Andrés GARCIA DEL FRESNO, amb DNI. 39.632.401-C i amb domicili a Sant Esteve Sesrovires (Barcelona), a la Avd. Francesc Macià, 24 telèfon 93.771.32.77, actuant com coordinador de l'ENTESA PER SANT ESTEVE.

Exposa les **Al·legacions** següents al **"Estudi informatiu i l'estudi d'impacte ambiental "Millora general. Condicionament de la carretera B-224, Tram: Sant Llorenç d'Hortons - Martorell"**, aprovat per La Direcció General de Carreteres, en data 2 d'abril de 2008 i publicat al **DOGC núm. 5105 de 07/04/2008"**

## Annex 1.- Al·legacions, Circumval·lació de pas de la B-224 per la zona Nord del Pou del Merli.

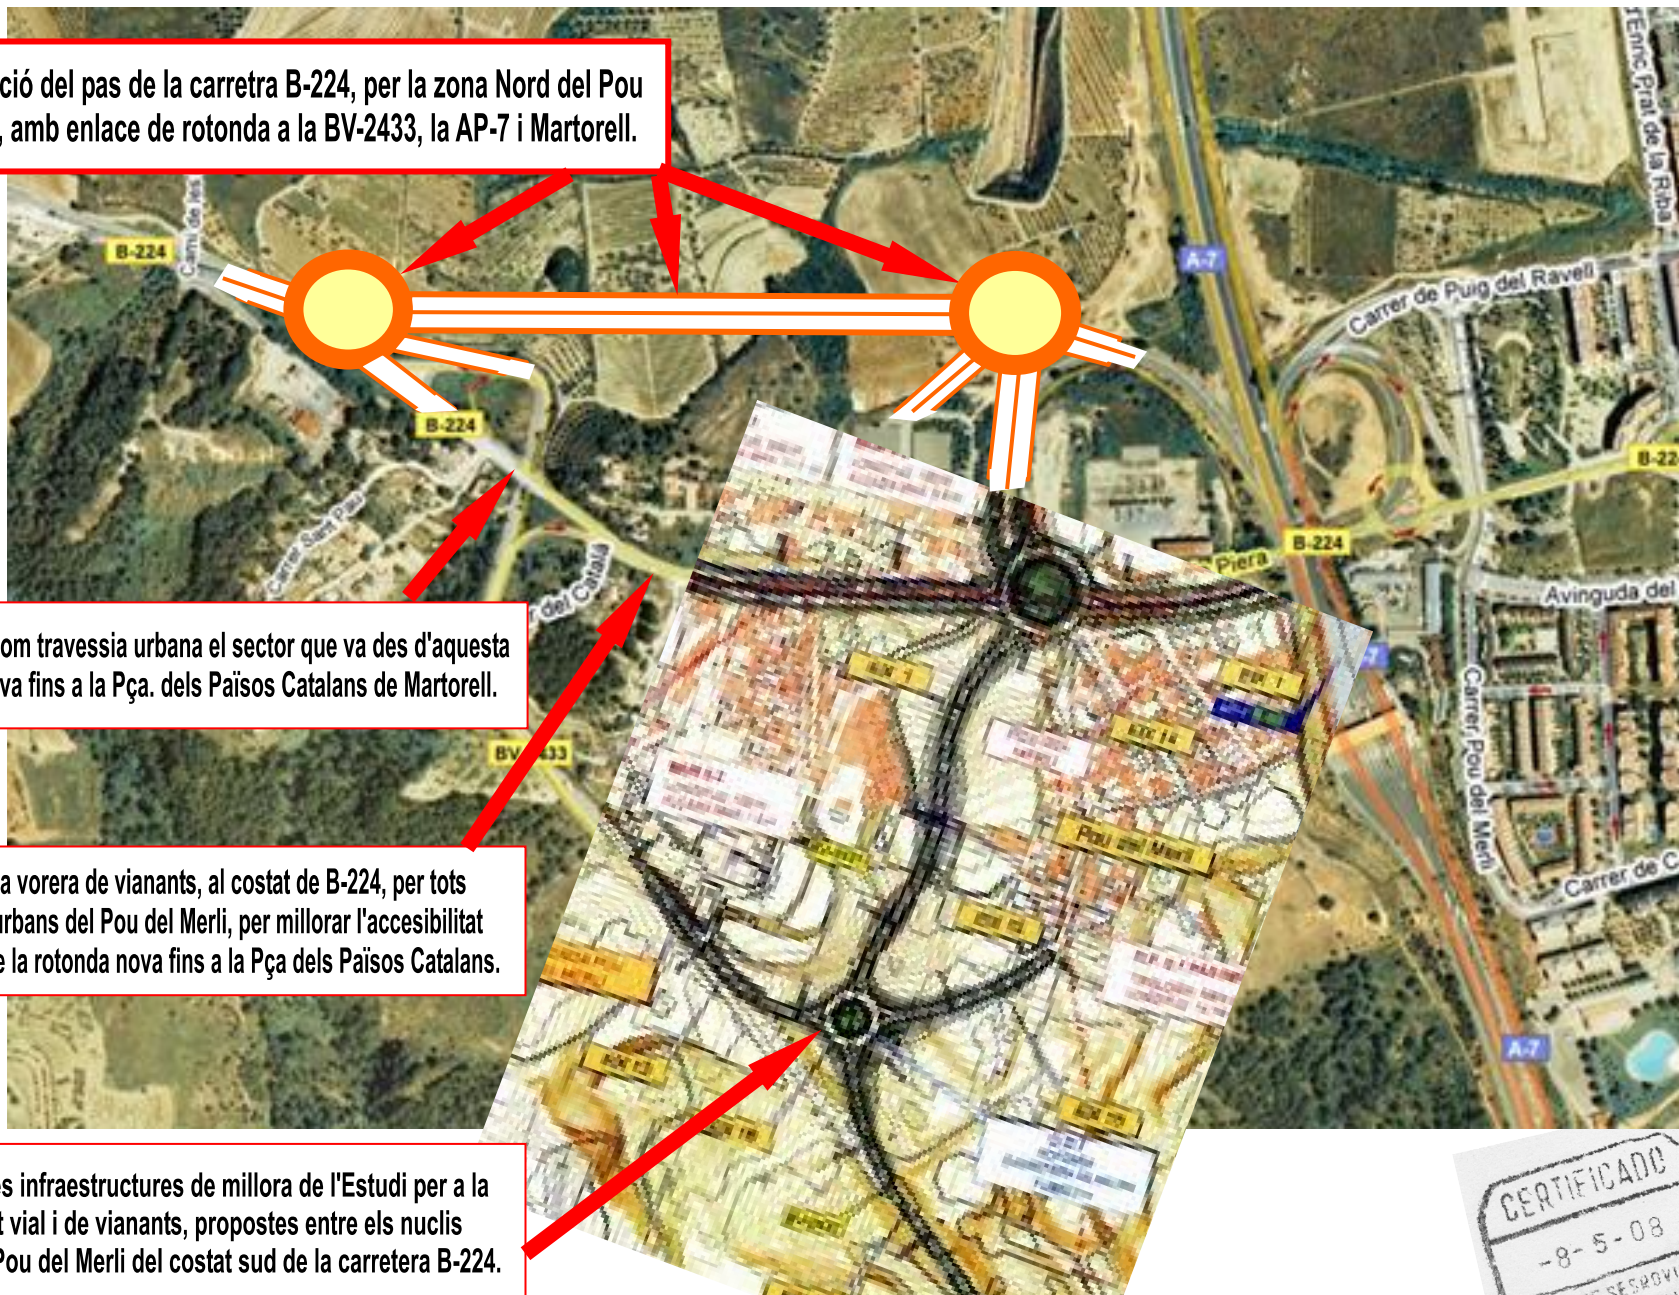
Modificació del pas de la carretera B-224, per la zona Nord del Pou del Merli, amb enlase de rotonda a la BV-2433, la AP-7 i Martorell.

Programar com travessia urbana el sector que va des d'aquesta rotonda nova fins a la Pça. dels Països Catalans de Martorell.

Afegir una vorera de vianants, al costat de B-224, per tots els nuclis urbans del Pou del Merli, per millorar l'accessibilitat actual des de la rotonda nova fins a la Pça dels Països Catalans.

Mantenir les infraestructures de millora de l'Estudi per a la mobilitat vial i de vianants, proposades entre els nuclis urbans del Pou del Merli del costat sud de la carretera B-224.

## Annex 2.- Al·legacions, Circumval·lació de pas de la B-224 per la zona Nord del Pou del Merli.

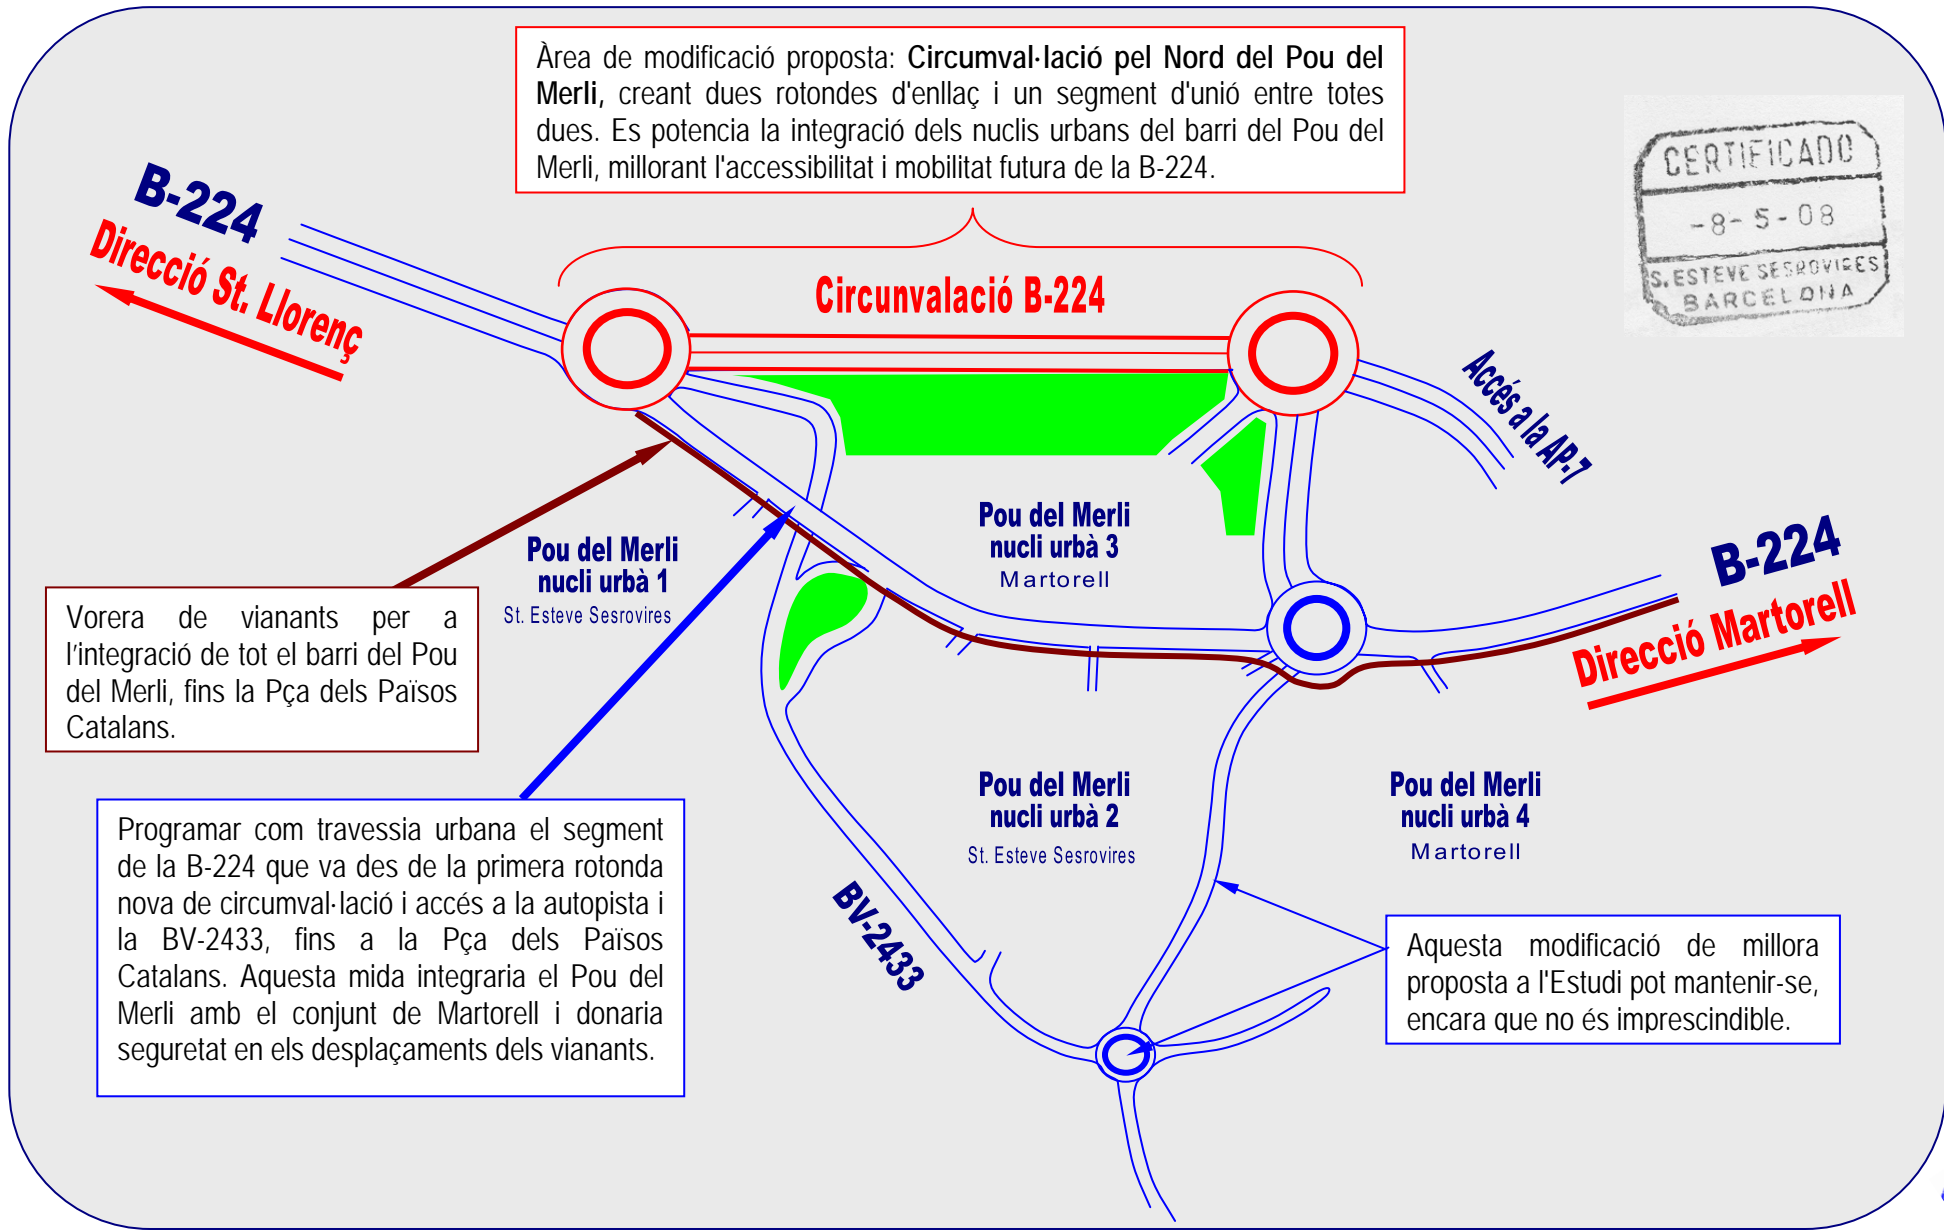
Àrea de modificació proposada: Circumval·lació pel Nord del Pou del Merli, creant dues rotondes d'enllaç i un segment d'unió entre totes dues. Es potencia la integració dels nuclis urbans del barri del Pou del Merli, millorant l'accessibilitat i mobilitat futura de la B-224.

Vorera de vianants per a l'integració de tot el barri del Pou del Merli, fins la Pça dels Països Catalans.

Programar com travessia urbana el segment de la B-224 que va des de la primera rotonda nova de circumval·lació i accés a la autopista i la BV-2433, fins a la Pça dels Països Catalans. Aquesta mida integraria el Pou del Merli amb el conjunt de Martorell i donaria seguretat en els desplaçaments dels vianants.

Aquesta modificació de millora proposada a l'Estudi pot mantenir-se, encara que no és imprescindible.
